# **Optimalizace trasy R43 (D43) v úseku D1 - Kuřim**

**Analýza řešení REV 2016**

**pro úsek severně od Kuřimi a jeho souladu s normami ČSN**

**srpen 2019**

d) Optimalizace trasy R43 v úseku D1 – Kuřim, studie ( ), 2015, 2016)  
– vzdálenost MUK na „D“

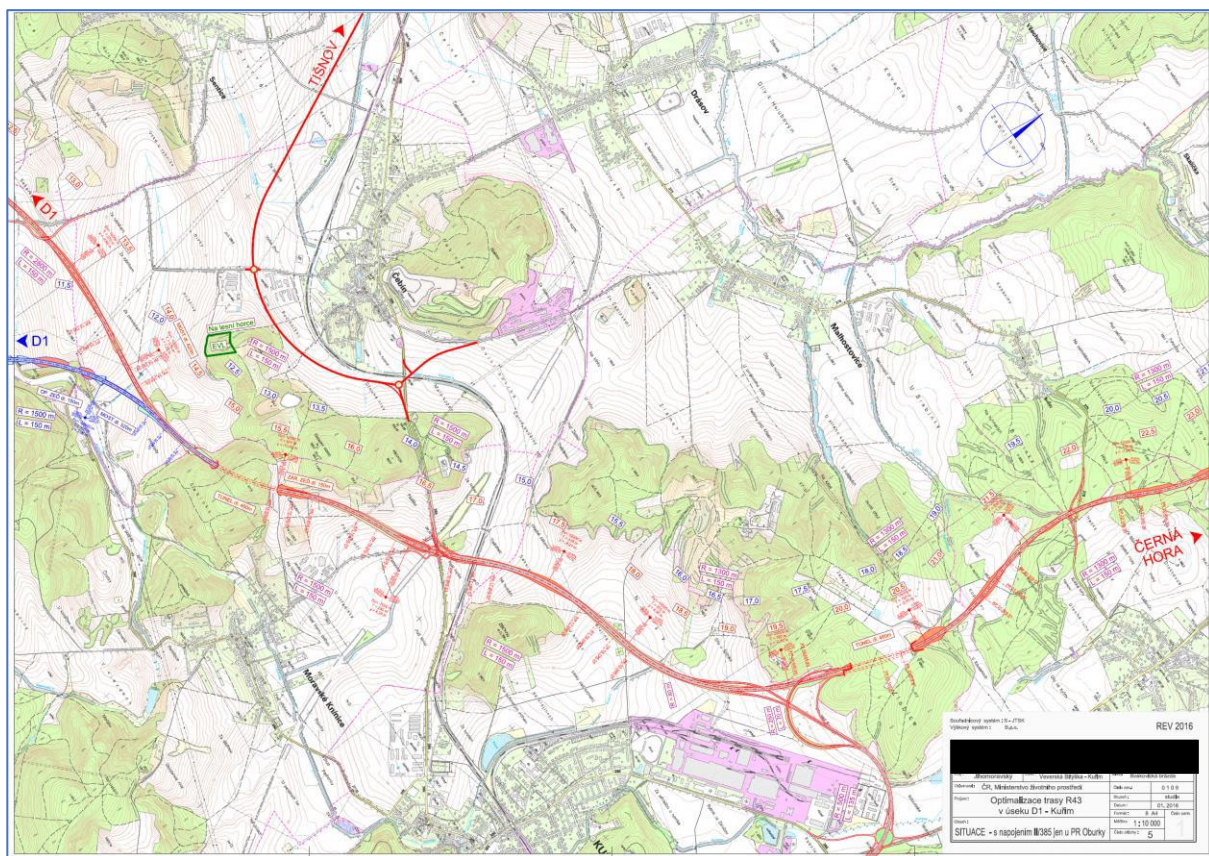
K řešení pro R43 na Výkrese REV 2016 bylo vysloveno negativní tvrzení ve sdělení náměstka hejtmana Jihomoravského kraje, pana Mgr. M. Malečka, ze dne 19. 11. 2018, čj. JMK 151454/2018 (viz Příloha), kde bylo s odkazem na rozpracovanou „Územní studii nadřazené dálniční a silniční sítě v jádrovém území OB3 metropolitní rozvojové oblasti Brno“ (knesl kyněl architekti s.r.o.) uvedeno, že podkladovou studii (Ing. Kalčík, 2015, 2016) **nelze použít** pro dálniční varianty „a to z důvodu rozporu s platnou (tehdy i nyní) ČSN 73 6101 – vzdálenost křižovatek. Dle ČSN byla pro původní R a nyní D minimální vzdálenost křižovatek 4 km. Za určitých výjimečných podmínek může být snížena až na vzdálenost 2 km, a to od konce připojovacího do začátku odbočovacího pruhu. Podkladová studie však ani tento údaj **nesplňuje**“ (zvýraznění doplněno). Bylo přitom odkázáno na grafickou přílohu předmětného sdělení – viz níže reprodukováný „obr. d)“.

- 2) Podkladová studie optimalizace trasy R43 v úseku D1 – Kuřim, studie [REDAKCE] 2015, 2016) byla podkladem pro obě dokumentace zmíněné v bodě 1). Pro „dálniční“ varianty ji **bohužel nelze použít, a to z důvodu rozporu s platnou (tehdy i nyní) ČSN 73 6101** – vzdálenost křižovatek. Dle ČSN byla pro původní R a nyní D minimální vzdálenost křižovatek 4 km. Za určitých výjimečných podmínek může být snížena až na vzdálenost 2 km, a to od konce připojovacího do začátku odbočovacího pruhu. Podkladová studie však ani tento údaj nesplňuje (viz Příloha, obr. d) Z tohoto důvodu byli zpracovatelé Územní studie nuceni:

1. **Nesprávným** je tvrzení ve sdělení náměstka hejtmána JMK, pana Mgr. M. Malečka, ze dne 19. 11. 2018, č.j. JMK 151454/2018 (viz Příloha), kde bylo s odkazem na rozpracovanou „Územní studii nadřazené dálniční a silniční sítě v jádrovém území OB3 metropolitní rozvojové oblasti Brno“ (knesl kyněl architekti s.r.o.) uvedeno, že podkladovou studii (██████████ 2015, 2016) nelze použít pro dálniční varianty „a to z důvodu rozporu s platnou (tehdy i nyní) ČSN 73 6101 – vzdálenost křižovatek. Dle ČSN byla pro původní R a nyní D minimální vzdálenost křižovatek 4 km. Za určitých výjimečných podmínek může být snížena až na vzdálenost 2 km, a to od konce připojovacího do začátku odbočovacího pruhu. Podkladová studie však ani tento údaj nesplňuje“.

- Obě dvě MÚK jsou totiž navrženy **bez připojovacích a odbočovacích pruhů**, na které **nesprávně** odkazuje výše citované tvrzení náměstka hejtmána.
- Závěry o nesouladu **nebylo možné činit pouze na základě odkazu na doporučenou ČSN 73 6101 a přitom opomíjet závaznou ČSN 73 6102**.

#### MÚK Kuřim-sever:

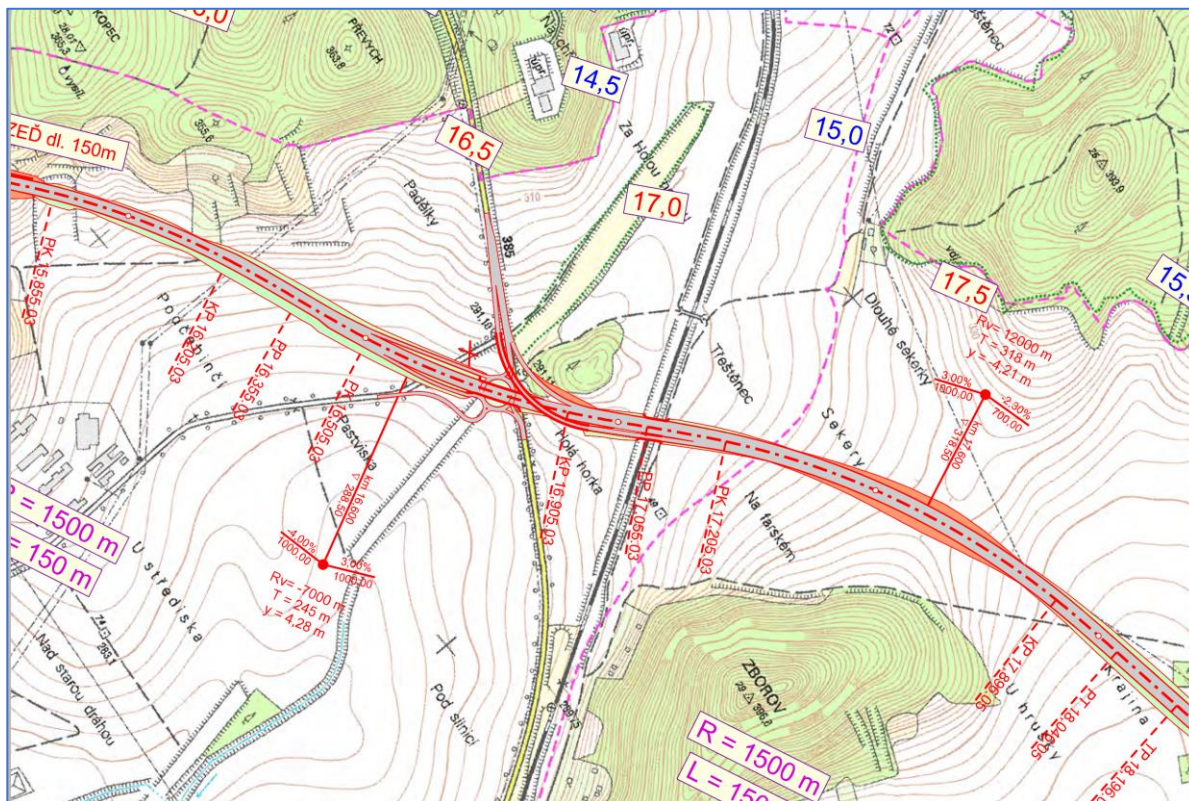
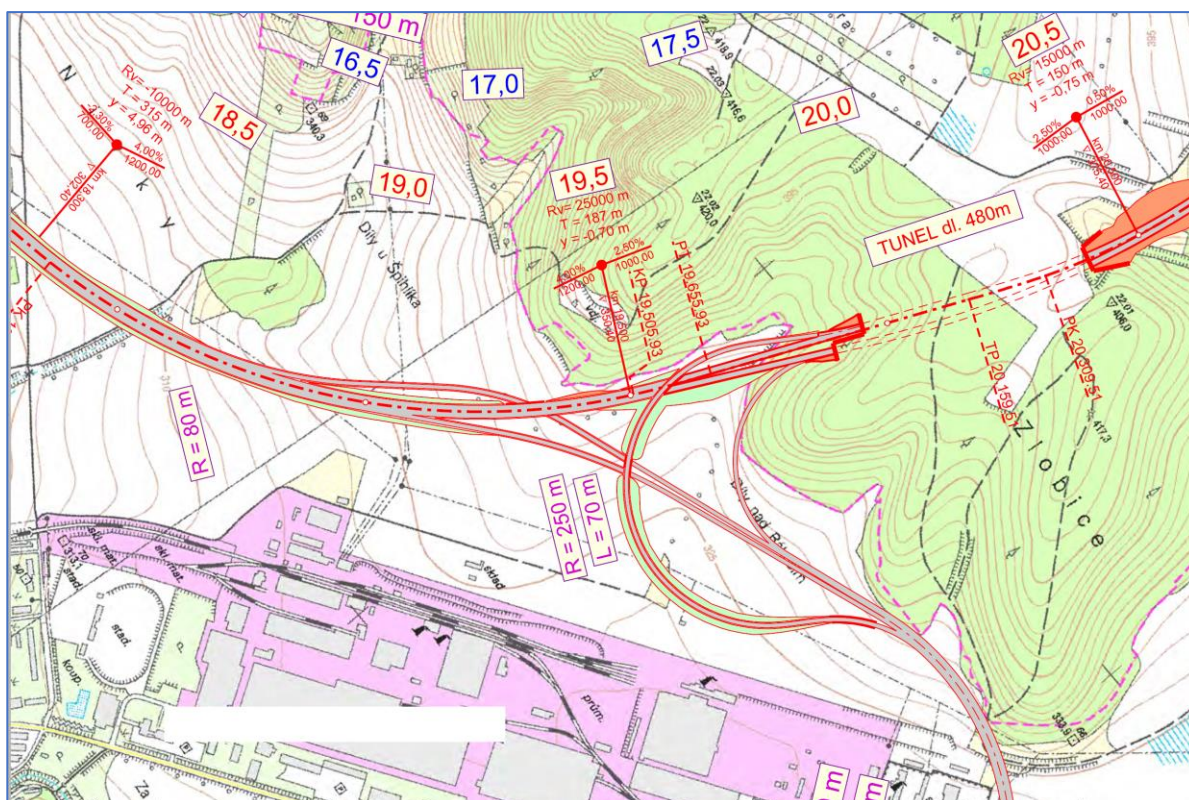
Především lze konstatovat, že obě MÚK tak, jak vymezují příslušný mezikřižovatkový úsek, se jedná o **křižovatky bez připojovacích a odbočovacích pruhů**.

Na obou výřezech je zřejmé, že šíře zobrazené komunikace R43 je **významně jiná** pro úsek R43 mezi oběma MÚK a **významně jiná mimo** tento úsek, přičemž šíře zakreslení tělesa R43 je menší (užší) jak v trase R43 od severu (t.j. od západního obchvatu obce Lipůvka), tak v trase R43 od západu (t.j. od severního obchvatu obce Moravské Knínice) a je naopak větší (širší) v předmětném mezikřižovatkovém úseku.

**Pro odborně znalou osobu je z uvedeného jednoznačně znatelné, že řešení směrově rozdělené komunikace o 2+2 jízdních pruzích je v úseku mezi oběma MÚK šířkově zkapacitněno, tj. že se zde jedná o zkapacitnění na 3+3 jízdní pruhy.**

Úsek mezi MÚK Kuřim-sever a Kuřim-východ –

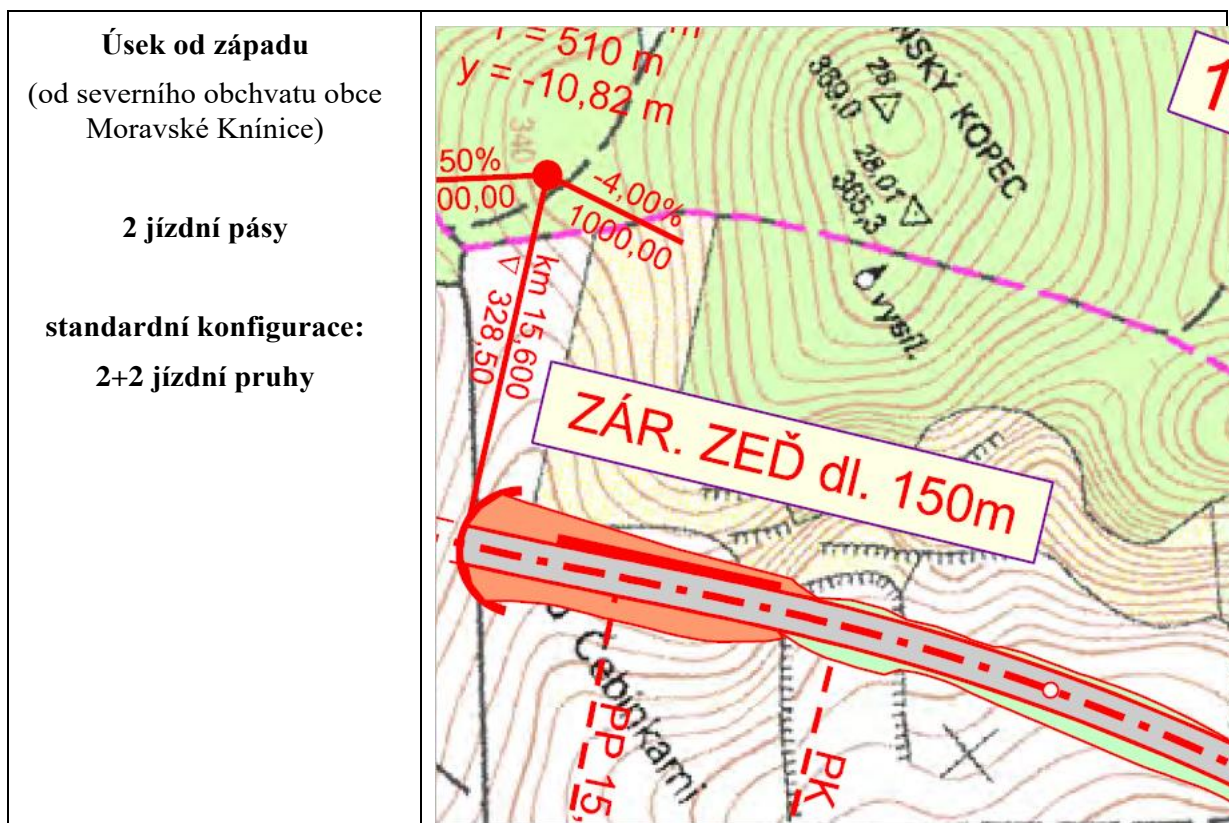
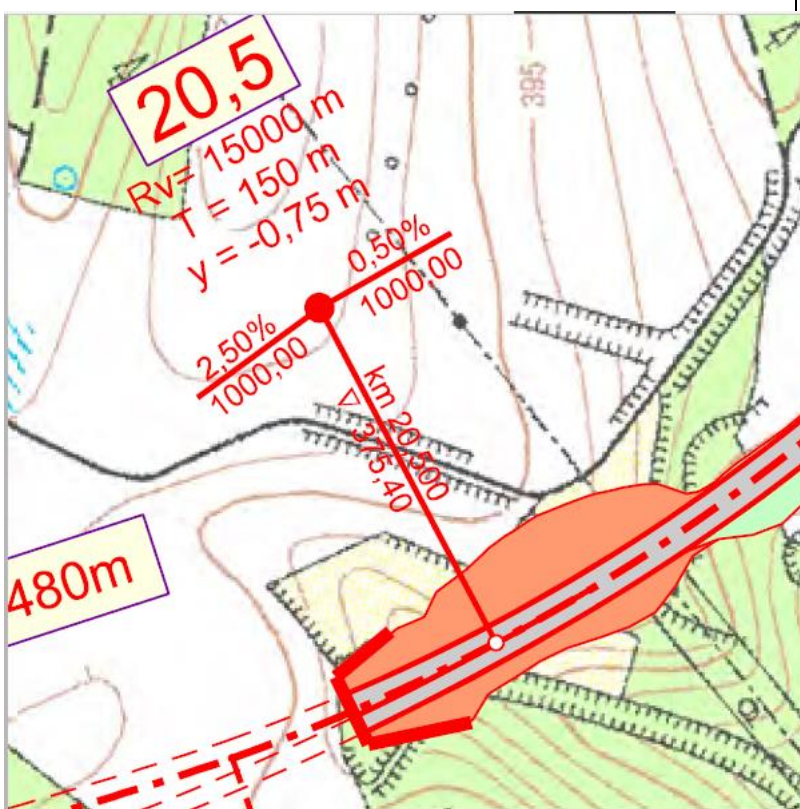
Tento šířkový rozdíl je doložen níže detailními zobrazeními:

zkapacitnění na  
3+3 jízdní pruhy

standardní konfigurace:  
2+2 jízdní pruhy

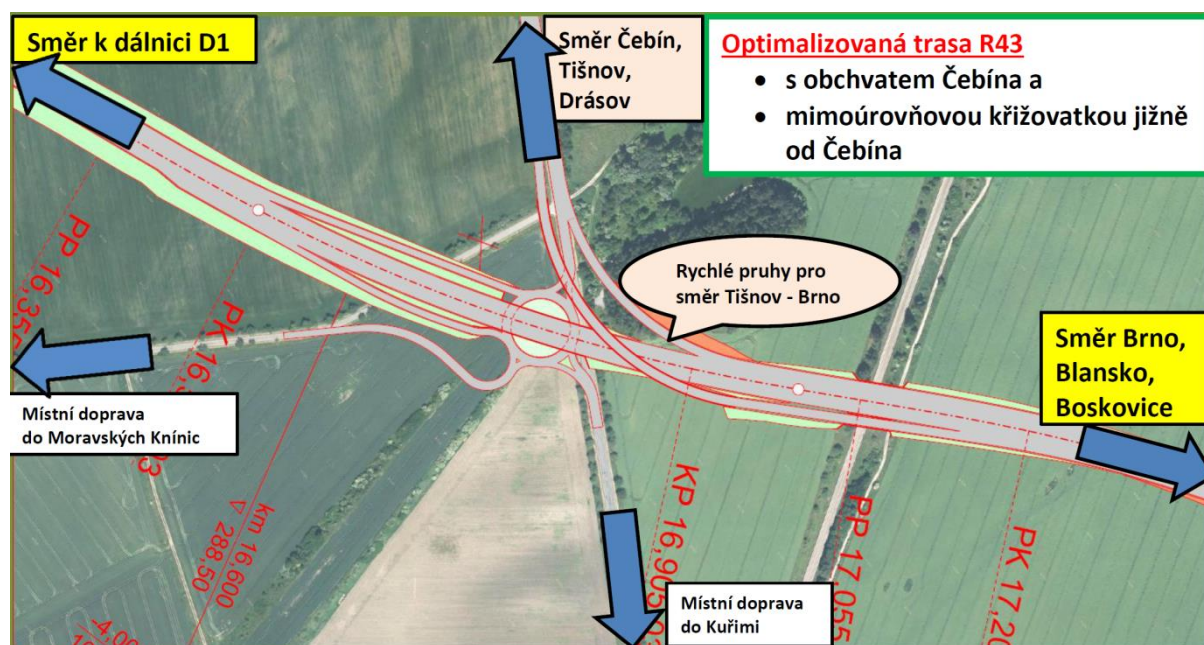
V daném případě vzhledem k existujícím místním podmínkám Výkres REV 2016 navrhuje zkapacitnění úseku mezi oběma MÚK (z 2+2 na 3+3 jízdní pruhy), což se jeví **vzhledem k místním podmínkám jako dopravně vhodný návrh**.

Tento návrh totiž respektuje místní podmínky mj. i v tom, že v území existuje velmi významný dopravní proud pro relaci Tišnovsko – Brno. Tento dopravní proud, jako složka celkového dopravního toku na D43, bude zřejmě v mezikřižovatkovém úseku svou intenzitou souměřitelný s intenzitou dopravního toku pro „dálkový“ tranzit vzhledem ke Kuřimi v linii navrhované D43, t.j. od dálnice D1 k Černé Hoře. Není vyloučeno, že parciální dopravní tok Tišnovsko – Brno bude dokonce na úseku D43 mezi oběma MÚK složkou dominující.

**Výhodou** návrhu dle Výkresu REV 2016 z hlediska dopravní bezpečnosti je, že tento intenzitou významný dopravní proud Tišnovsko – Brno má **k dispozici prakticky dedikovaný jízdní pruh mezi oběma MÚK a vozidla této dopravní relace se tak nemusí ani řadit do dvou „vnitřních“ („rychlých“) průběžných pruhů D43 zde zkapacitněné na 3+3 jízdní pruhy**.
